PITANJA I ODGOVORI ZA JAVNU NABAVKU broj 8/2015

Izvođenje građevinsko zanatskih i instalaterskih radova sa prvom fazom sistema scenske tehnologije na objektu Doma kulture u Gornjem Milanovcu

TIP SVETILJKE	
TIP 1	
TIP 2, 2a	
TIP 3	
TIP 4, 5, 6, 7, 8

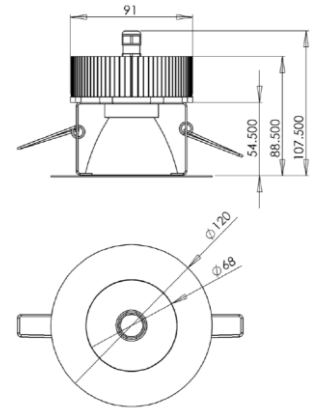
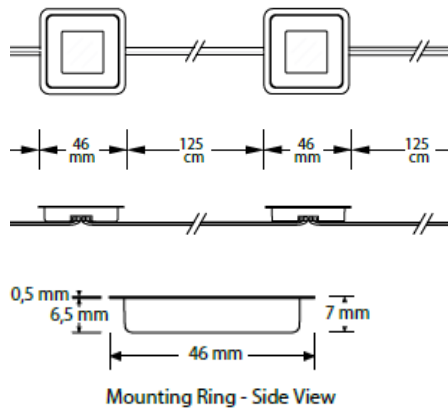
U konkursnoj dokumentaciji u elektro delu postoji deo **ENTERIJER RASVETA** pozicija C) **Svetiljke** u svakoj poziciji piše Slicno tipu po detalju

Molimo Vas da nam dostavite detalje ili pojasnite pozicije svetiljki kako bi svi ponuđači bili ravnopravni.
